Фасады НВФ — сборка №30 (30.09): межэтажная — направляющие вдоль откосов; фронтон под керамогранит

Герман, в этой сборке — твои ответы на вопросы №29. В **межэтажной** у каждого окна теперь идут направляющие вдоль боковых откосов, от перекрытия до перекрытия. **ATCLAD** раскладывает фронтон, как ATTILE: плиты у ската режутся по наклону.

Межэтажная, клинкер, шаг 600: оранжевые — НСП вдоль боковых откосов (в 100 мм от грани; в простенке уже 200 — посередине; от перекрытия до перекрытия, вставки на перекрытиях); зелёные — СП-60-40 под окнами — к ним; синие — НГП

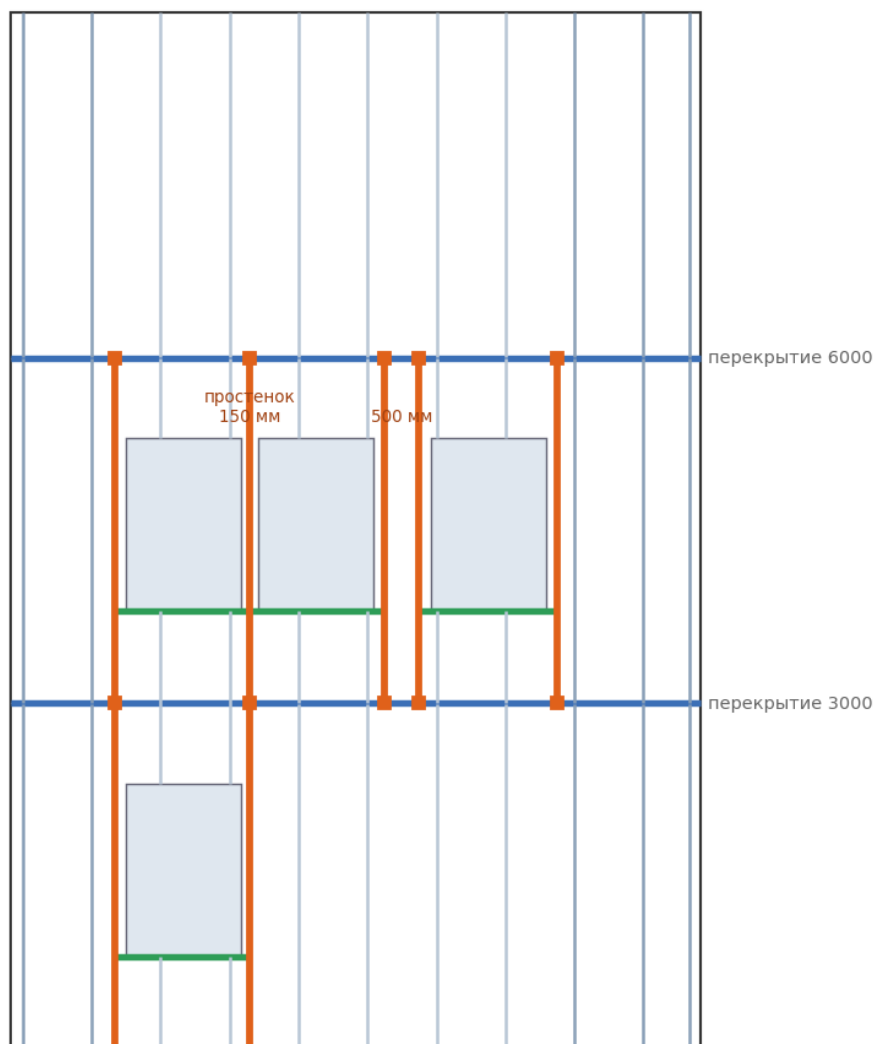
Раньше у межэтажной направляющие шли только по рустам (у плитки — по сетке шага), и в простенке уже шага не было ни одной: шина висела. Теперь у каждой грани окна своя НСП. Если ось руста уже стоит у самой грани (ближе 150 мм), она и считается направляющей у откоса — лишней не ставим. Стартового кляммера внизу такой НСП нет: там перекрытие, облицовка идёт и ниже. У краёв вырезов зоны под плитку направляющие тоже доведены до перекрытий. На нашем эталоне 290×82 кусков шины без опоры было 277, стало 0; вертикальная и ортогональная не изменились.

Настоящий прогон движка: межэтажная под клинкер, шаг 600, перекрытия 3000/6000. Оранжевые — НСП вдоль откосов, зелёные — СП-60-40, синие — НГП.

Простенок уже 60 мм (самый узкий С-профиль) направляющую не вмещает — программа пишет об этом замечание «проверьте».

ATCLAD, керамогранит 1200×600, фронтон: раскладка по обёртке, плиты у ската режутся по наклону плит 140: целых 16, подрезных 124, из них фигурных у ската 22 (оранжевые — в чертеже полилинии)

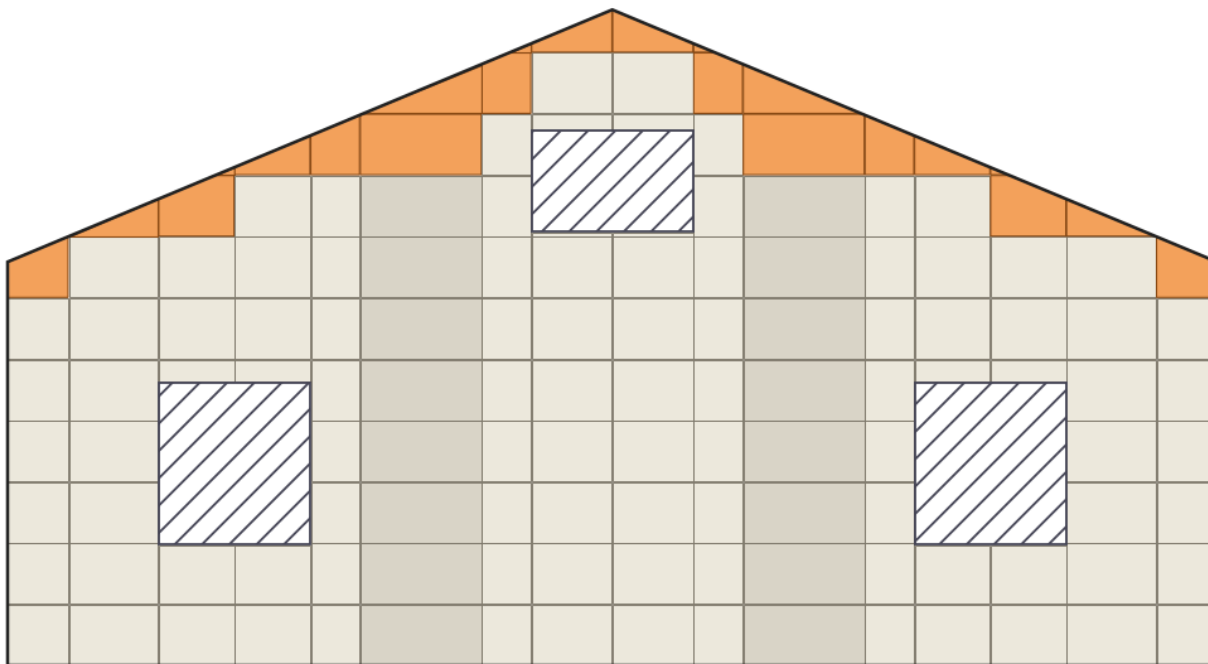
Фронтон раскладывается теми же правилами, что стена (центрирование в простенках, русты у окон, отметка старта), по прямоугольной обёртке; плиты, которые пересекает скат, **режутся по наклону**, у конька — по обоим скатам, плиты целиком за скатом убираются, остатки тоньше 10 мм уходят в шов. Скат — ребро круче 2°; ребро, перекошенное на миллиметры, как и раньше отклоняется. Оси швов фронтона теперь идут в ATFRAME.

Настоящий прогон движка: фронтон 12 м, конёк 6,5 м, плита 1200×600, окно в треугольнике. Оранжевые — фигурные куски у ската.

Фигурные куски у ската в чертеже — **замкнутые полилинии** в слое облицовки (как у ATTILE), не блоки. Повторный ATCLAD их заменяет вместе с камнями. Их число пишется в командной строке.
